Notificação de Ação de Campo

SBN-CPS-2017-003

Módulo BRF do cobas® 8100 com Versão de Software 02-xx: Possibilidade de Derramamento de Amostra

Nome do Produto	cobas® 8100 automated workflow series
Descrição do Produto	Módulo BRF para cobas® 8100
Código do Material (GMMI)	BRF para cobas 8100 GMMI 07446209001
Identificador de Produção (N° de Lote / N° de Série)	Não aplicável
Versão de SW	Versão de Software 02-xx
Tipo de Ação	Ação Corretiva de Segurança de Campo (FSCA)

(Figura 1: Configurações para desativar o buffering de rack)

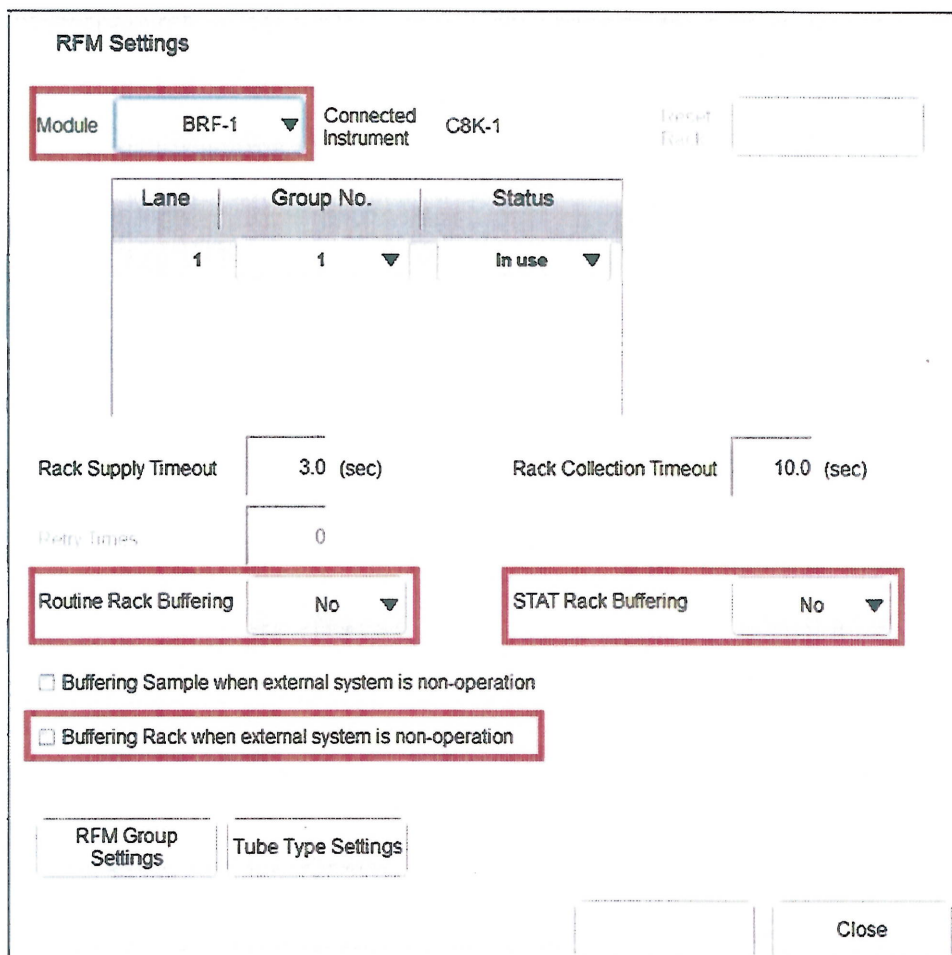
Para evitar esse problema, o buffering de rack deve ser desativado até que o software seja atualizado para a versão 03-01. O procedimento a seguir será aplicado para desabilitar o buffering da rack:

- Abra a tela de configuração “RFM Setting”.
- Selecione o módulo BRF na opção do menu do "Module".
- Defina “Routine Rack Buffering” como “No”.
- Defina “STAT Rack Buffering” como “No”.
- Desative a opção “Buffering Rack when external system is in non-operation”.
- Pressione o botão “Save”.
- Repita os passos 2 a 6 para todos os módulos BRF ligados.
- Reinicialize o sistema.

O buffering de rack do módulo BRF deve ser desativado na configuração da Unidade de Controle, até que a versão de software 03-01 esteja instalada. Uma vez instalada a versão 03-01, o buffering de rack para todos os módulos BRF poderá ser reativado.
